女川原子力発電所 2 号炉
設置許可基準規則等への適合性について
(所内常設直流電源設備 (3 系統目))

2023 年 9 月 7 日
東北電力株式会社

本資料においては、女川原子力発電所2号炉の所内常設直流電源設備（3系統目）に関する「実用発電用原子炉及びその附属施設の位置、構造及び設備の基準に関する規則」への適合方針を説明する。

第 1.1.7-8 図 重大事故等対処設備配置及び保管場所図 (その 8)

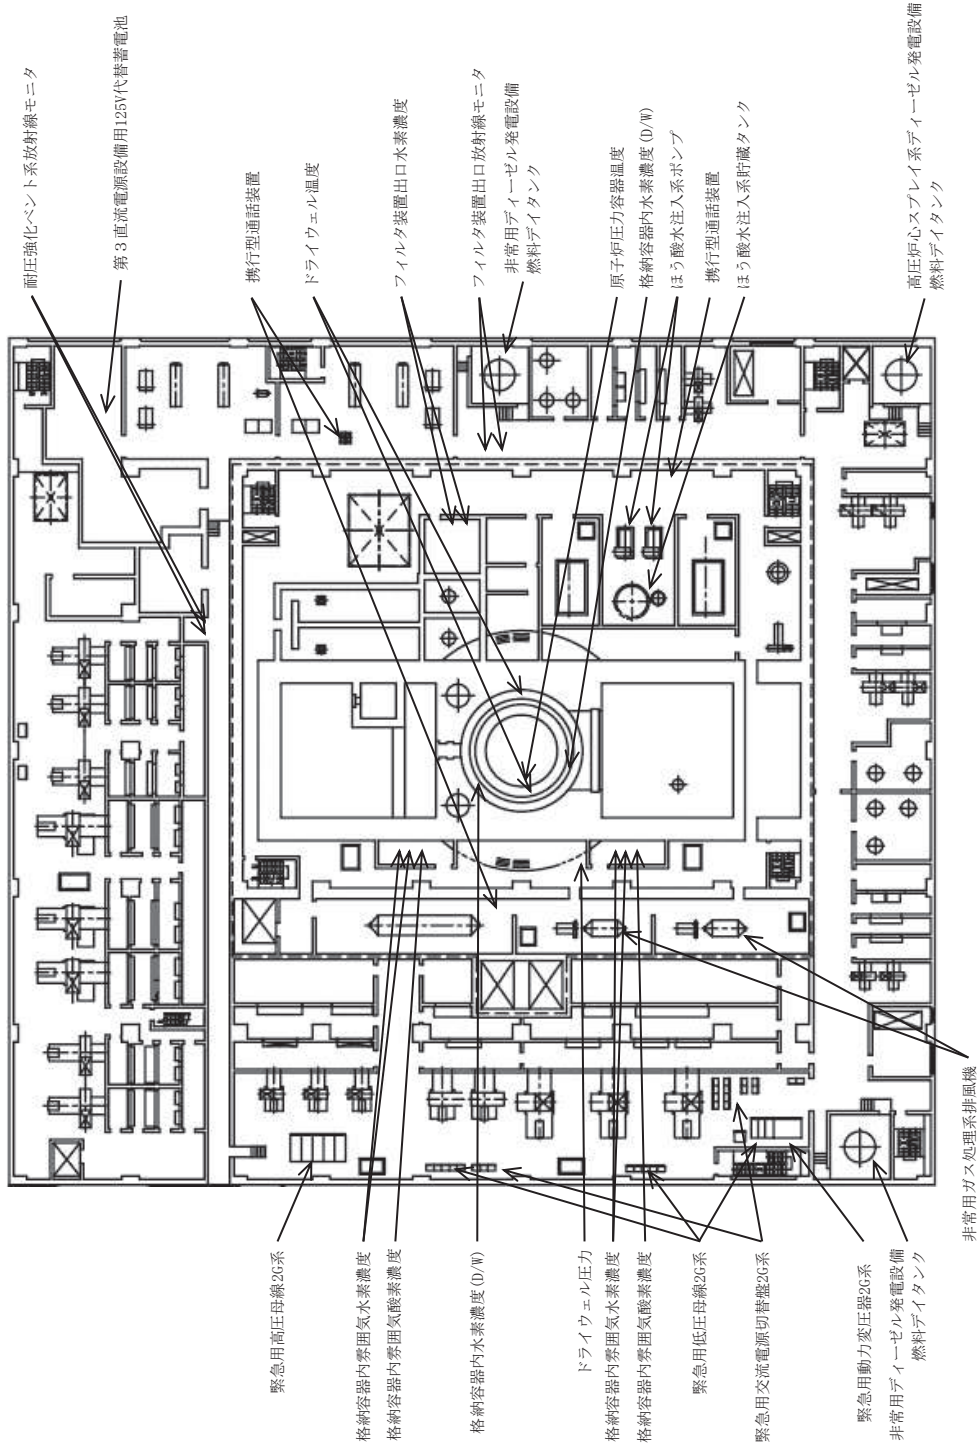
「第 1.1.7-8 図 重大事故等対処設備配置及び保管場所図（その 8）」を以下のとおり変更する。

第5.5-2図 原子炉冷却材圧カバウンダリを減圧するための設備系統概要図 (可搬型代替直流電源設備による主蒸気逃がし

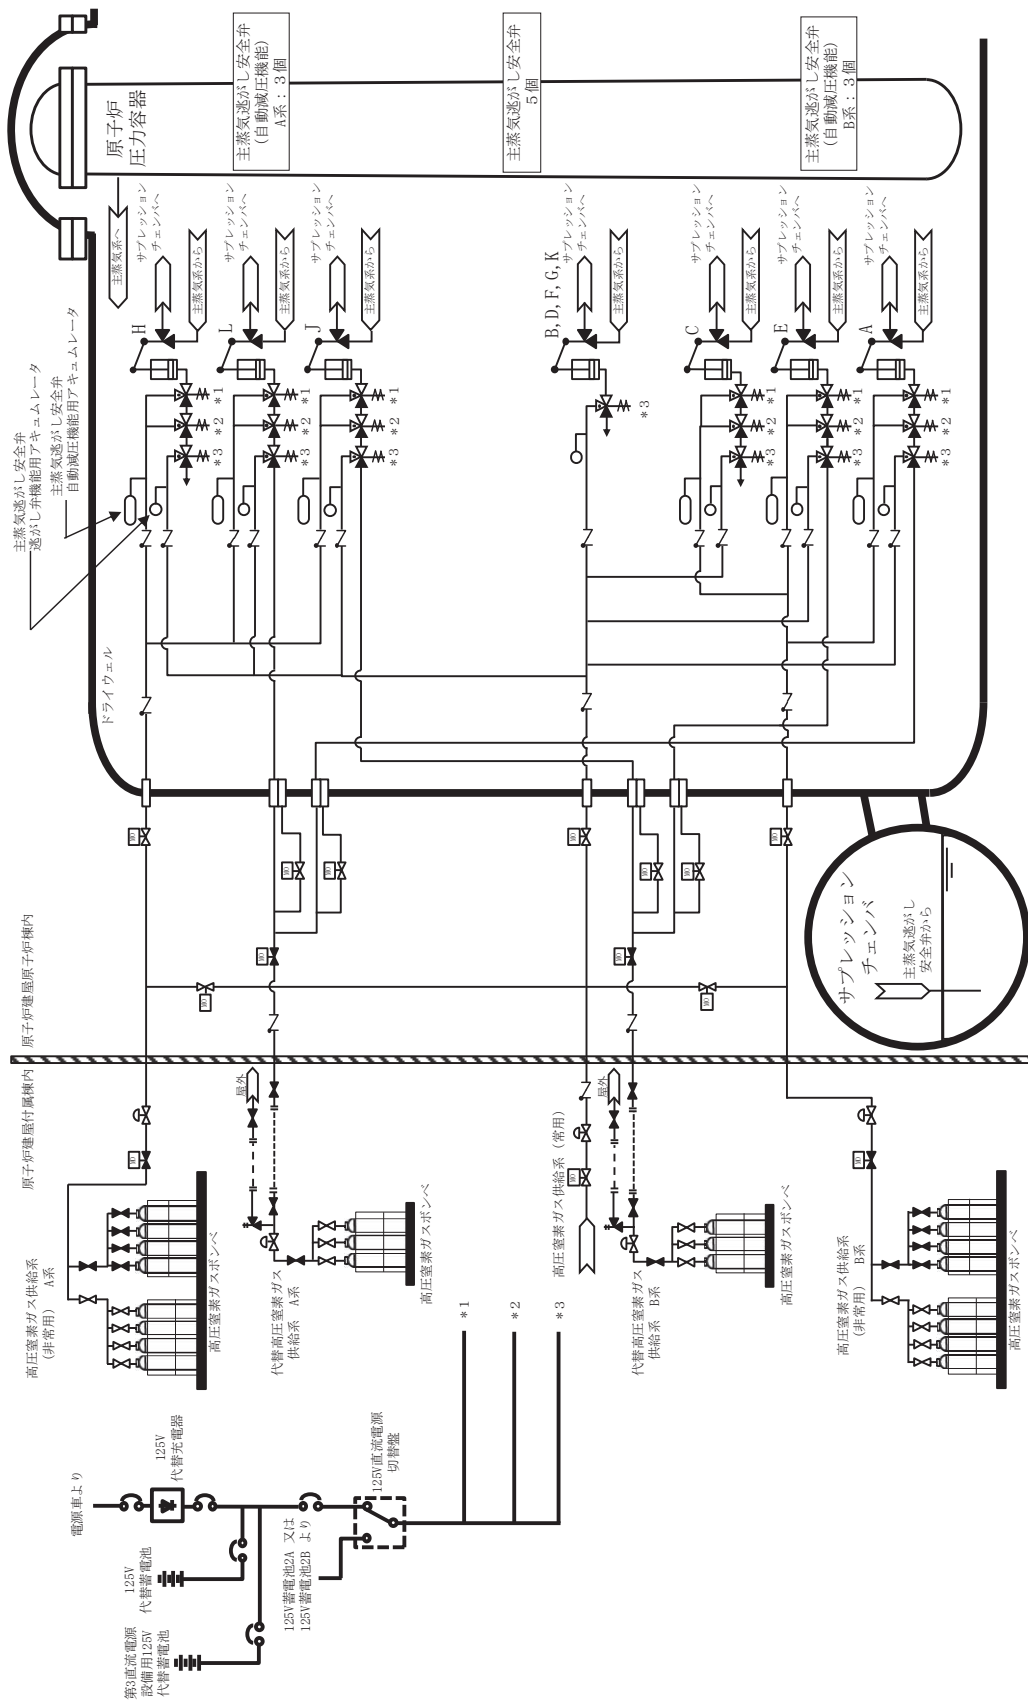
「第 5.5-2 図 原子炉冷却材圧力バウンダリを減圧するための設備系統概要図（可搬型代替直流電源設備による主蒸気逃がし安全弁機能回復）」，

「第 5.5-3 図 原子炉冷却材圧力バウンダリを減圧するための設備系統概要図（主蒸気逃がし安全弁用可搬型蓄電池による主蒸気逃がし安全弁機能回復）」を以下のとおり変更する。

第 6.4-3 図 計装設備 (重大事故等対処設備) 系統概要図(3) (計器電源喪失時に使用する設備)

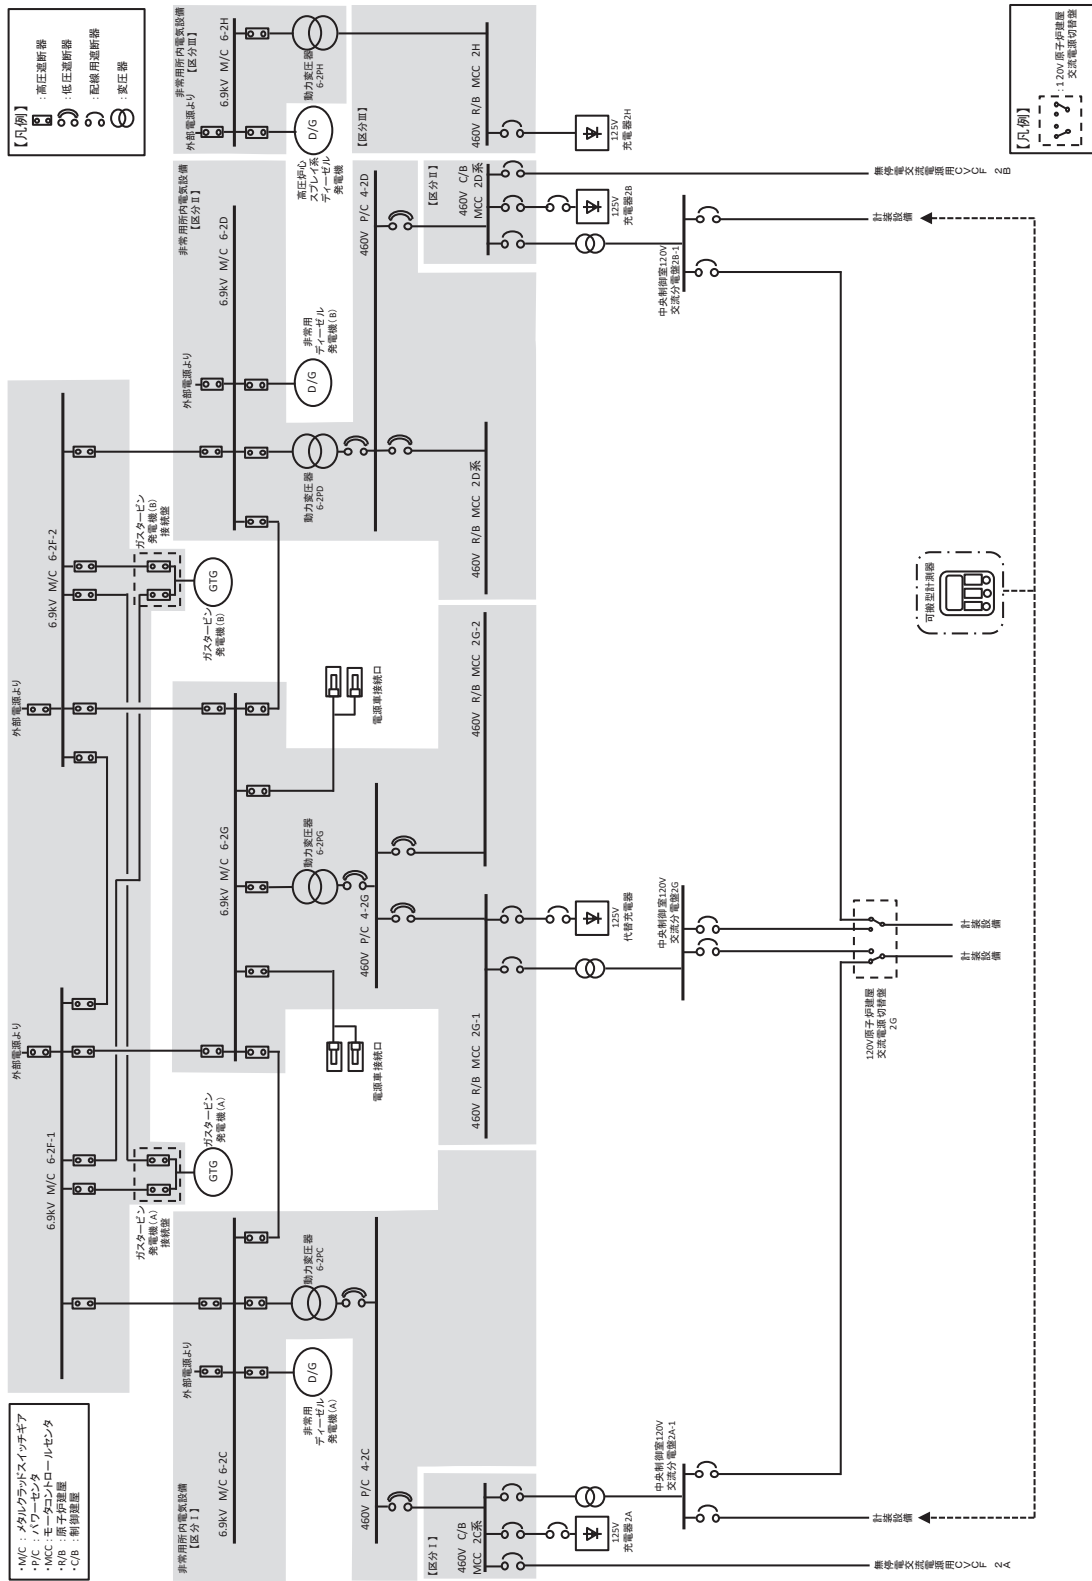
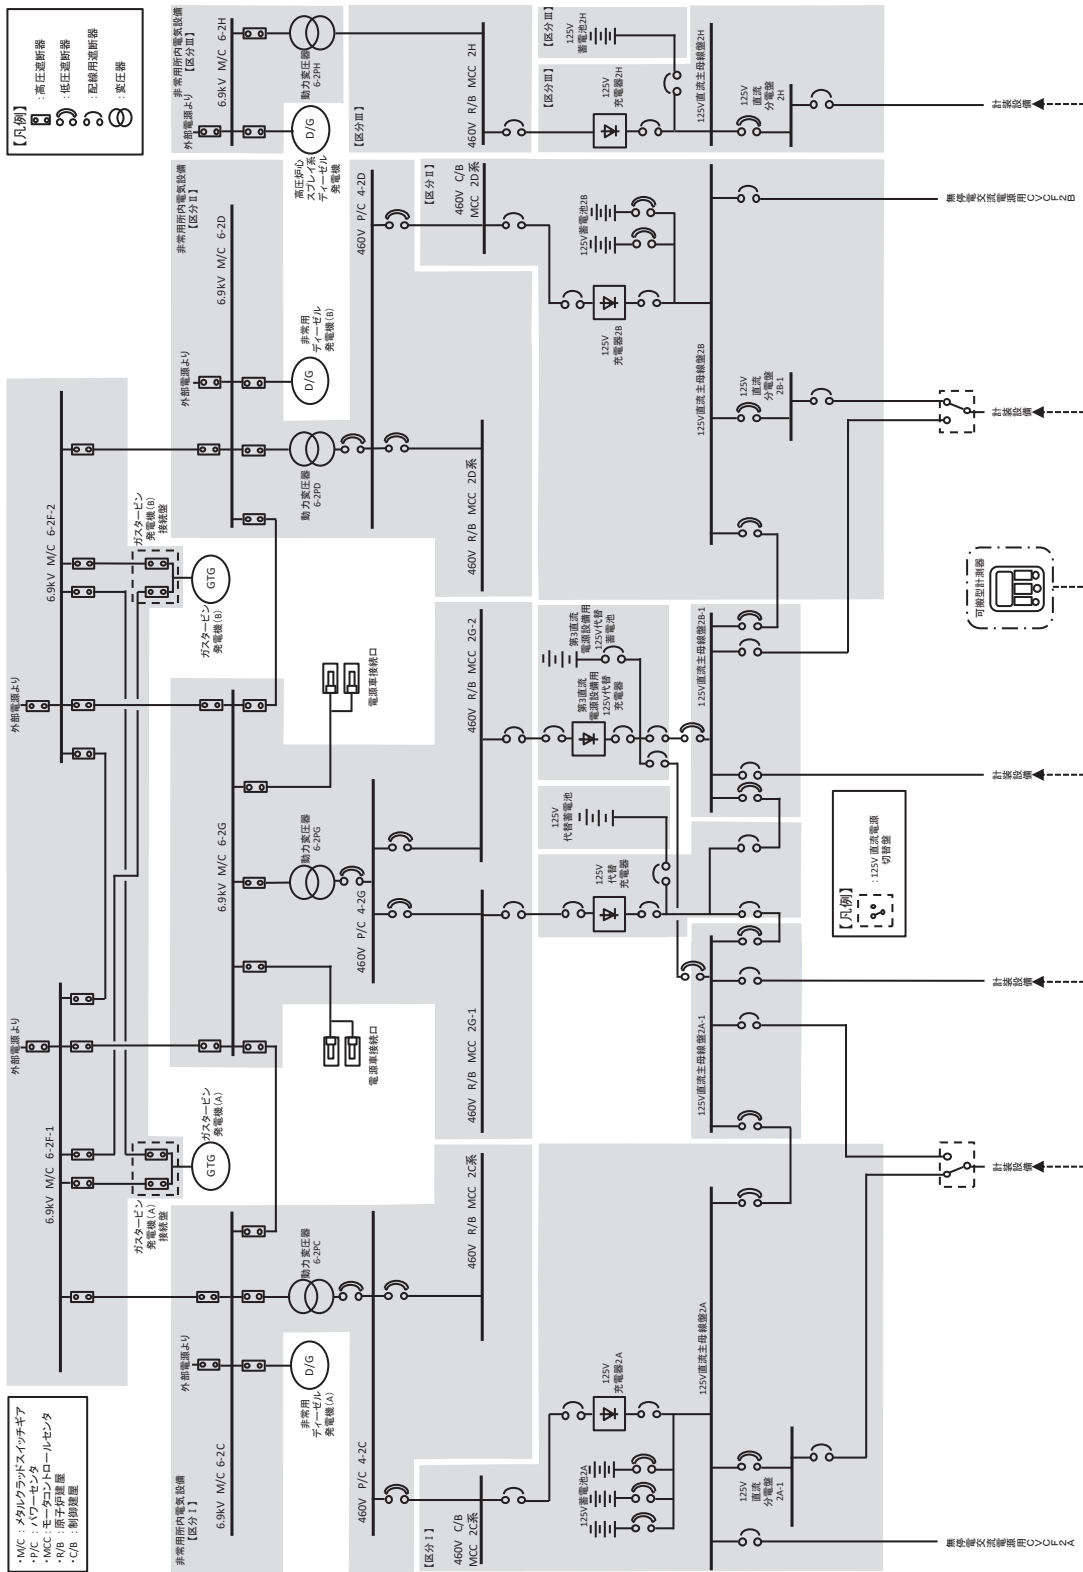
「第 6.4-3 図 計装設備（重大事故等対処設備）系統概要図(3)（計器電源喪失時に使用する設備）」，「第 6.4-4 図 計装設備（重大事故等対処設備）系統概要図(4)（計器電源喪失時に使用する設備）」を以下のとおり変更する。

第 10.1-3 図 直流電源単線結線図

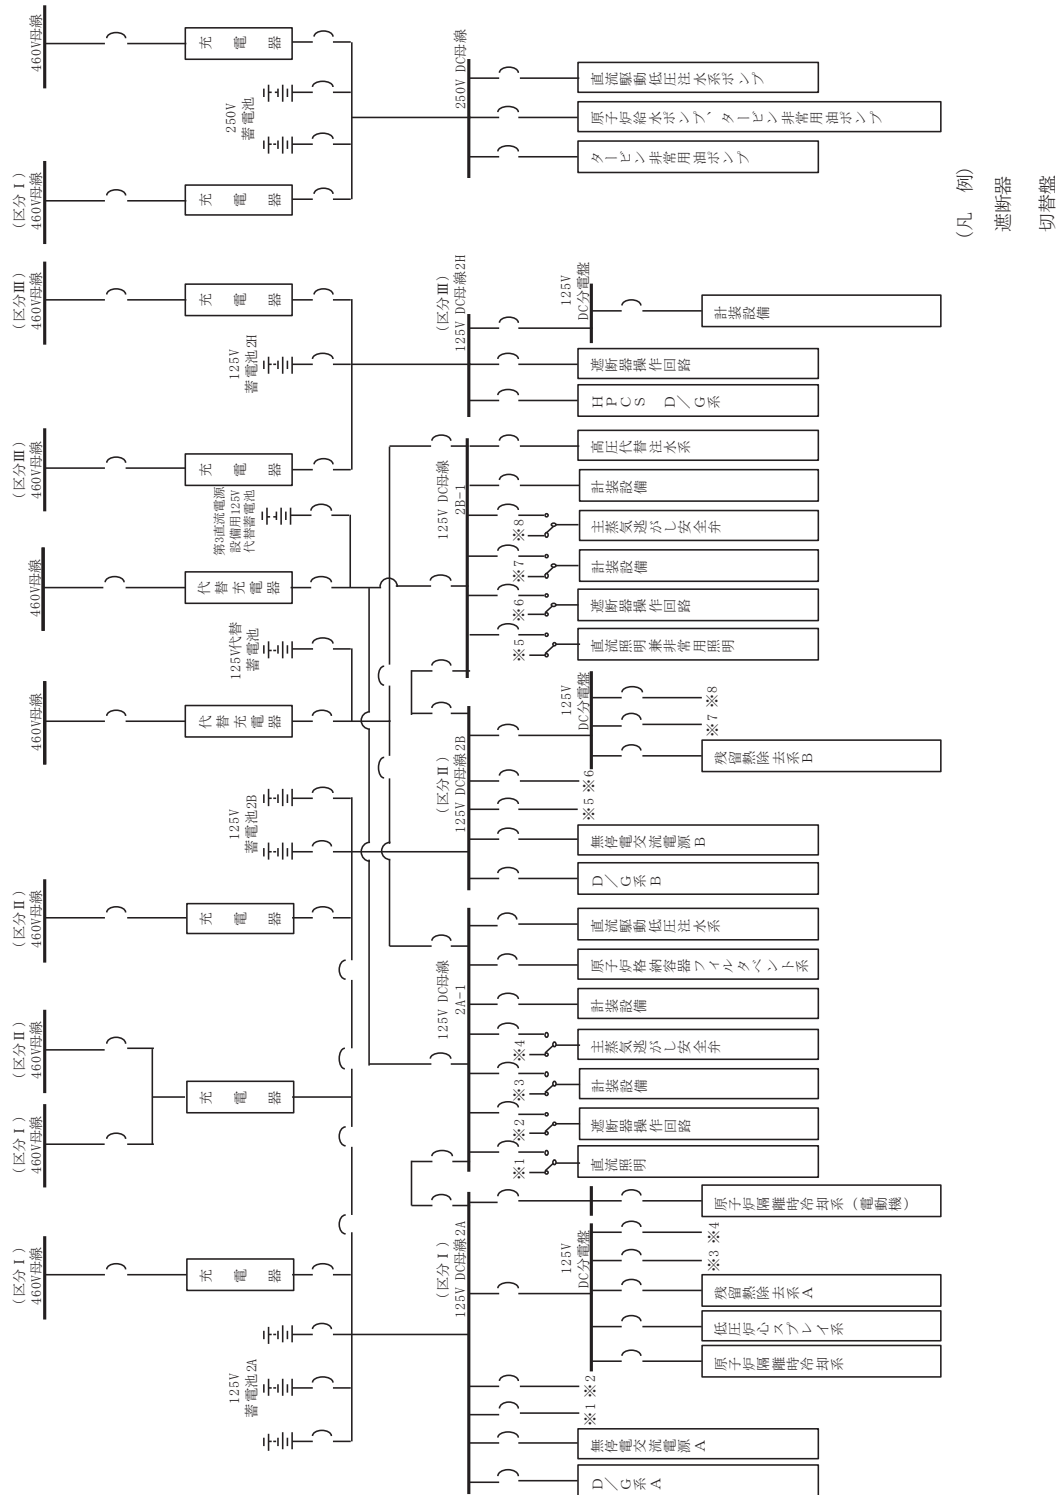
「第 10.2-9 図」を「第 10.2-10 図」とし、「第 10.2-10 図」を「第 10.2-11 図」とし、「第 10.2-11 図」を「第 10.2-12 図」とし、「第 10.2-12 図」を「第 10.2-13 図」とし、「第 10.2-13 図」を「第 10.2-14 図」とし、「第 10.2-14 図」を「第 10.2-15 図」とし、「第 10.2-15 図」を「第 10.2-16 図」とし、「第 10.2-16 図」を「第 10.2-17 図」と読み替えた上で、「第 10.1-3 図 直流電源単線結線図」, 「第 10.2-6 図 代替電源設備系統概要図（所内常設蓄電式直流電源設備による給電）」, 「第 10.2-7 図 代替電源設備系統概要図（常設代替直流電源設備による給電）（125V 代替蓄電池による給電）」, 「第 10.2-10 図 代替電源設備系統概要図（可搬型代替直流電源設備による給電）（125V 代替蓄電池による給電）」, 「第 10.2-12 図 代替電源設備系統概要図（可搬型代替直流電源設備による給電）（電源車から代替所内電気設備を經由して給電（125V 系統）」を以下のとおり変更し, 「第 10.2-9 図 代替電源設備系統概要図（所内常設直流電源設備（3 系統目）による給電）」を以下のとおり追加する。
